改善箇所説明図

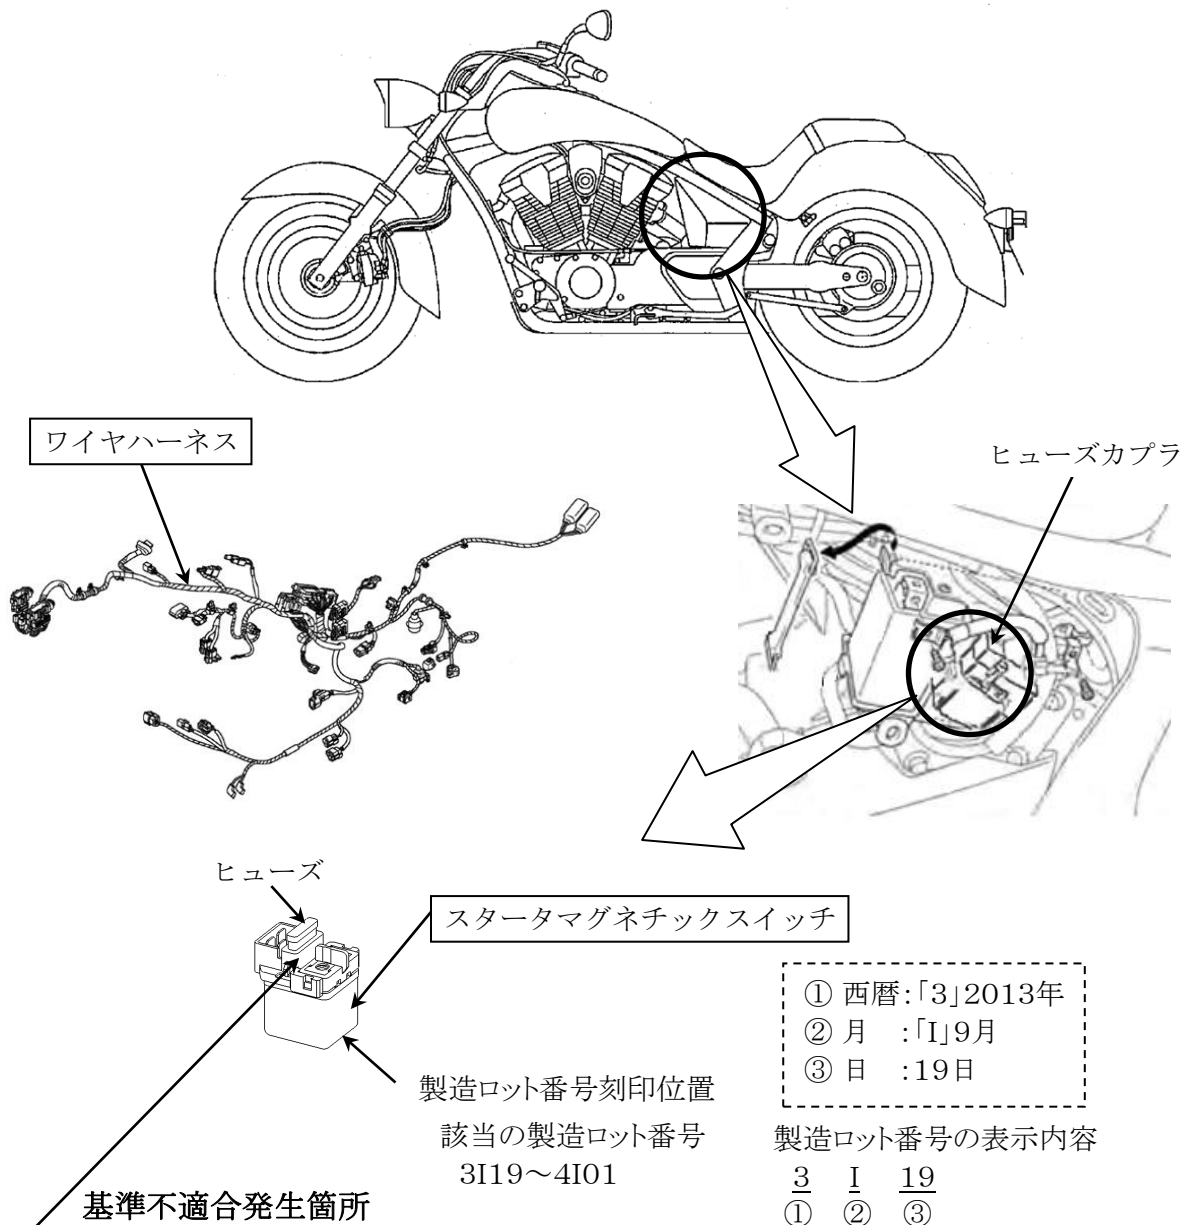
エンジンの始動装置において、スタータマグネチックスイッチの防水用シール剤の充填が不適切なため、シール剤がスタータマグネチックスイッチのヒューズを組付ける端子内部に浸入するものがある。そのため、使用過程で端子内部に浸入したシール剤が軟化してヒューズ端子の接圧が低下し、接触抵抗が増加して発熱し、そのままの状態で使用を続けると、ヒューズ組付部が溶損して導通不良となり、エンストして再始動できない、または、スタータマグネチックスイッチの回路が短絡して火災に至るおそれがある。

全車両、スタータマグネチックスイッチを点検し、良品に交換する。また、ヒューズカプラを点検し、溶損している場合は、ワイヤハーネスを新品に交換する。

注： は交換部品を示す。

識別：車台番号付近に赤色の識別ラベルを貼付する。
